# ESTUDIO DE REVISIÓN DE AISLACIÓN ACÚSTICA PROYECTO EL OLIVAR – VIVIENDA TIPO A1

## MINISTERIO DE VIVIENDA Y URBANISMO

Informe N°2.178.937

A petición del sr. Marcelo Soto, Jefe del Departamento de Tecnologías de la Construcción de MINVU, se realizó la revisión del cumplimiento de lo exigido por la OGUC, en relación con la aislación acústica de la Vivienda Pareada tipo "A1", del proyecto El Olivar, ubicado en la comuna de Viña del Mar, Región de Valparaíso.

Figura 3: “Vista en planta de la arquitectura de la vivienda; (Arriba) 1°Piso; (Abajo) 2°Piso”.

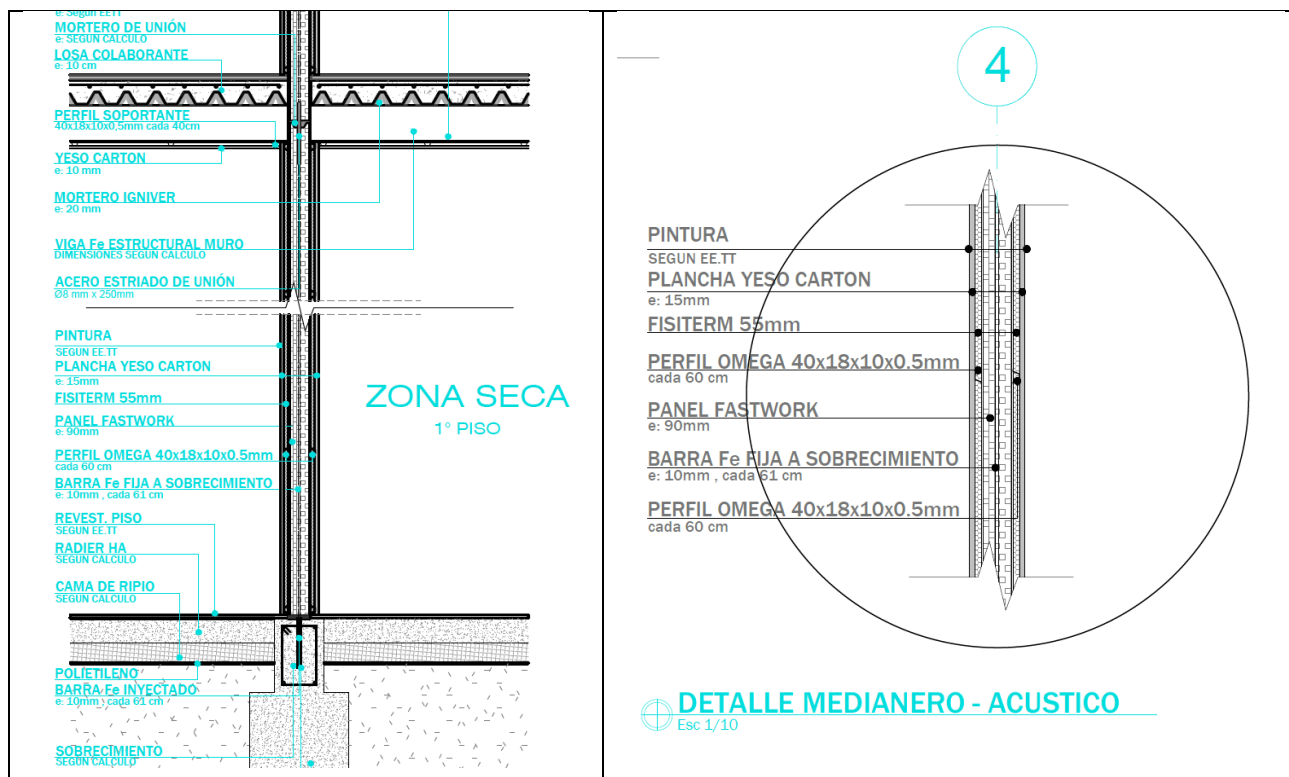
De lo descrito en la especificación técnica, se observa una discrepancia en la indicación de conformación del muro medianero, ya que no se considera la disposición de placas de yeso cartón de espesor 15 mm Ilustradas en escantillones de detalles de Arquitectura (Ver Figura 3), solo indica la disposición de estructura adicional "con el fin de recibir el revestimiento y terminación de MURO MEDIANERO y Adosamiento."

Figura 4: "Descripción del ítem de ensayo".

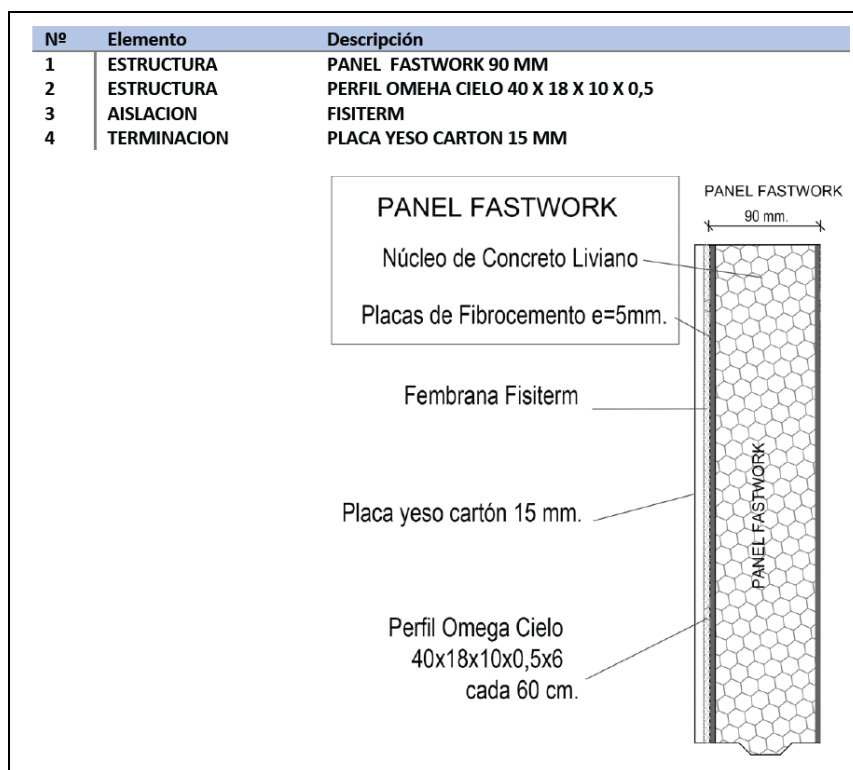
No obstante lo anterior, es importante tener en cuenta que no se indican las densidades de las placas de fibrocemento y núcleo de concreto liviano que lo componen, características que son importantes para el desempeño acústico de la solución. Por lo tanto, todo elemento constructivo de similares características, utilizado en su reemplazo, debiera ser validado mediante nuevo informe de inspección, ya que el resultado obtenido solo avala la utilización del producto marca - modelo citado anteriormente.

Figura 5: Resultados Informe N° 388 – Laboratorio CPIA.

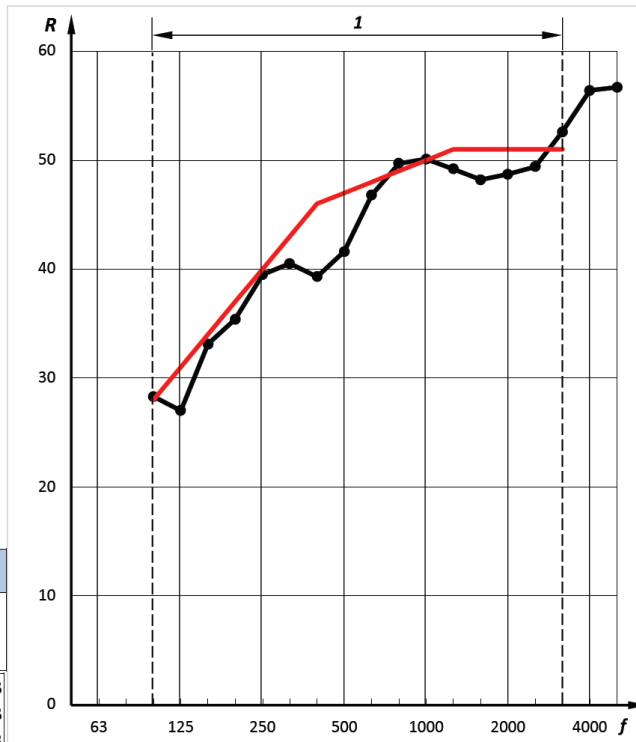
El resultado de ensayo utilizado para ser comparado con el requerimiento de la O.G.U.C. corresponde al valor  $R_w + C$ , en este caso 45 dB(A), cumpliendo con lo requerido para el aislamiento acústico a ruido aéreo entre recintos.
